Unidade de Produção de Biometano de Origem Renovável de Abrigada

Estudo de Impacte Ambiental

Volume 5 – Elementos adicionais

SGDT 1001,
Unipessoal Lda.

Figura 1 – Sistema de Tratamento do Ar

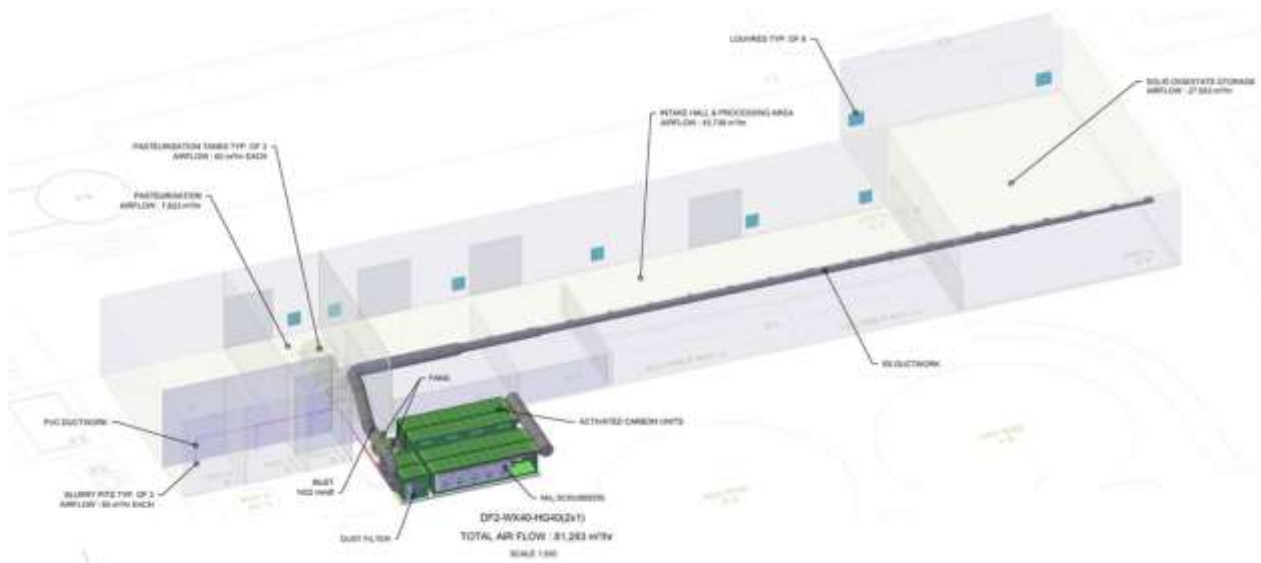
15) Relativamente ao sistema de biofiltro previsto, deverão ser apresentados os aspetos construtivos desta infraestrutura, o meio filtrante previsto utilizar e respetivas características técnicas; 24

Os elementos construtivos do sistema de purificação do ar são apresentados no desenho ABRIGADA_25124-EXE-X-DR-C-100_P02, no anexo A4.5_Datasheet, que indica a disposição da tubagem de recolha que abrange todas as áreas do edifício de processo. Na Figura 1 mostra-se o esquema do sistema de tratamento do ar.

Figura 2 – Recetores sensíveis (aglomerados e isolados) na proximidade da Área de Estudo

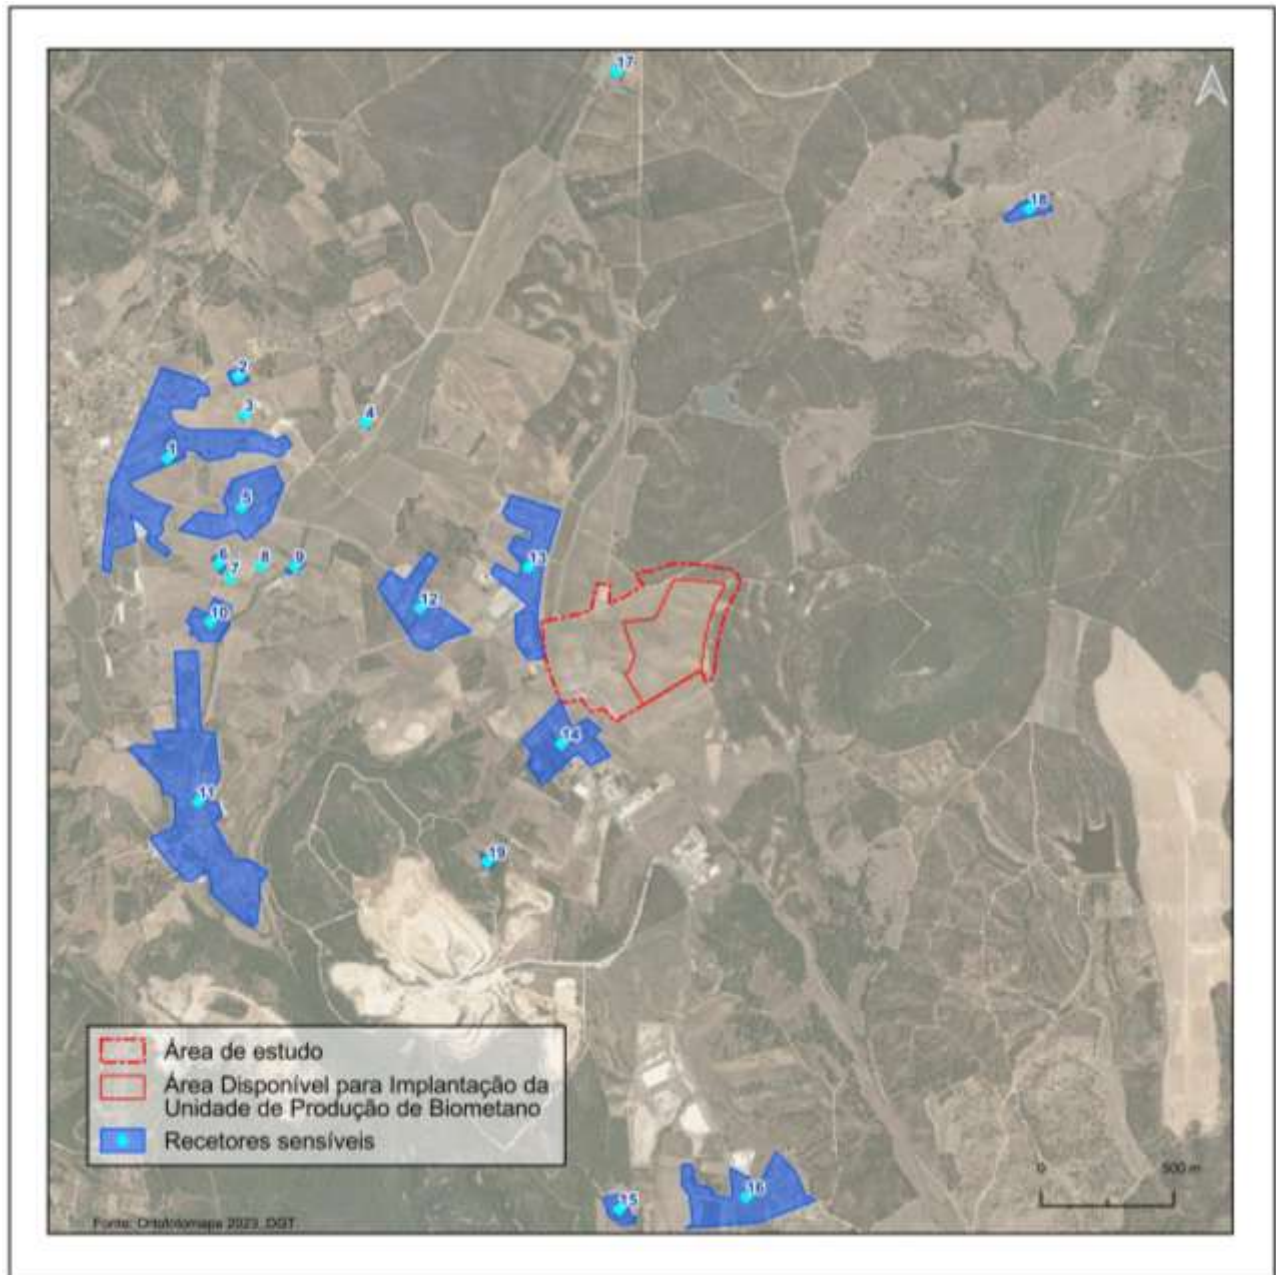
16) Solicita-se a identificação, em suporte cartográfico, dos recetores sensíveis (habitações e outros equipamentos) localizados mais próximos nas várias direções relativamente à UPB, bem como de eventuais outras fontes emissoras de poluentes atmosféricos e/ou odoríferos existentes na envolvente. Deve ainda ser apresentada uma tabela onde conste a tipologia dos recetores, bem como a respetiva distância e direção face ao limite da UPB; 27

Id.Figura	Nome	Tipologia	Distância (m)	Direção
1	Abrigada	Aglomerado habitacional	1 460	NO
2	Abrigada – Casal da Arroteia	Habitação	1 680	NO
3	Abrigada	Aglomerado habitacional	1 600	NO
4	Abrigada	Habitação	1 210	NO
5	Abrigada	Aglomerado habitacional	1 380	NO
6	Atouguia	Aglomerado habitacional	1 510	O
7	Atouguia	Potencial habitação	1 480	O
8	Atouguia	Habitação	1 360	O
9	Atouguia	Habitação	1 220	O
10	Atouguia	Aglomerado habitacional	1 490	O
11	Atouguia – Macedos e Atouguia da Cabras	Aglomerado habitacional	1 590	O e SO
12	Marés	Aglomerado habitacional	580	O
13	Marés – Quinta das Marés	Aglomerado habitacional	320	O e NO
14	Marés – Casal das Marés e Casal do Cardalinho	Aglomerado habitacional	185	O/SO
15	Ota – Casal da Borralha	Aglomerado habitacional	1 840	S
16	Ota – Quinta da Saudade	Aglomerado habitacional	1 740	S
17	Recetor Isolado	Restaurante e estação de serviço	1 900	N
18	Recetor Isolado	Aglomerado habitacional	1 740	NE

19	Recetor Isolado	Habitação	820	SO

Figura 4 – Rosa dos ventos para a localidade de Abrigada para o ano de 2025

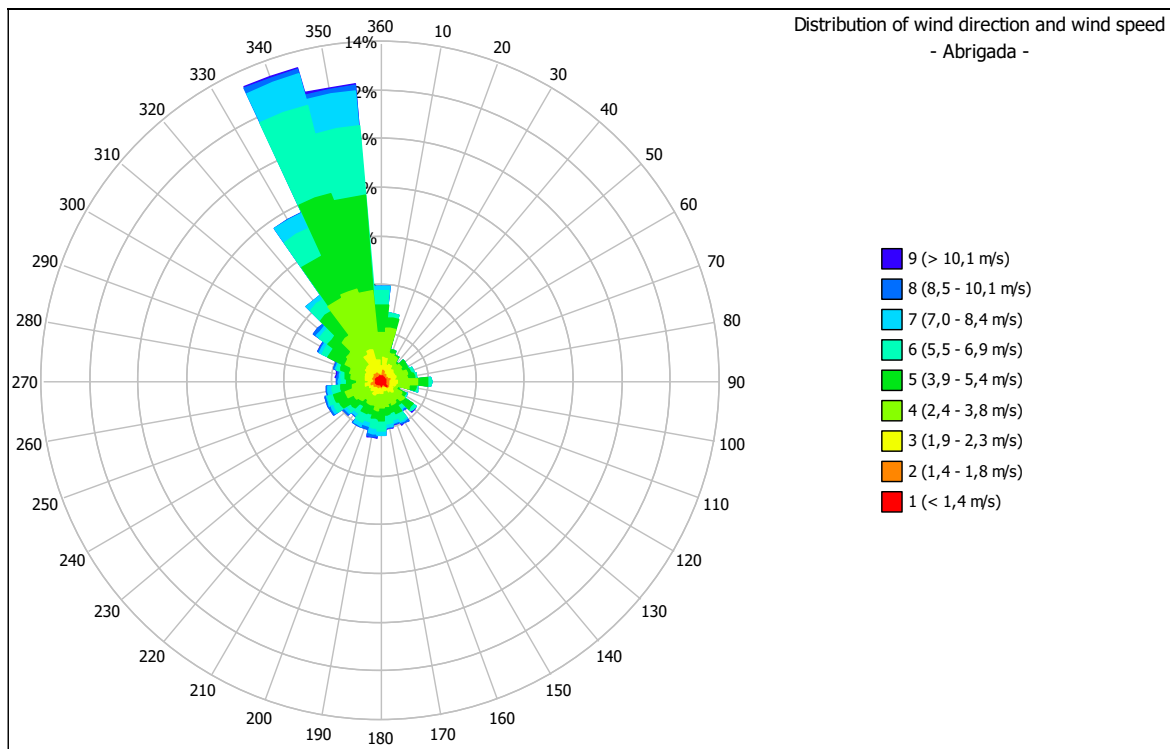
19) Solicita-se a realização de um exercício de modelação da dispersão das concentrações, numa área de estudo com aproximadamente 2 km de raio em torno do projeto, abrangendo os poluentes atmosféricos e compostos odoríferos cujas emissões apresentem um aumento significativo na área em análise; 35

- ◇ Dados meteorológicos: dados horários (8760 registos) para o ano de 2025 para a Abrigada, obtidos na base de dados ERA5 hourly data, produzida pelo European Centre for Medium-Range Weather Forecasts (ECMWF), obtendo-se os parâmetros temperatura, velocidade do vento, direção do vento, % cobertura de nuvens, radiação solar, precipitação, altura da camada de mistura. Rosa dos ventos apresentada na Figura 4.
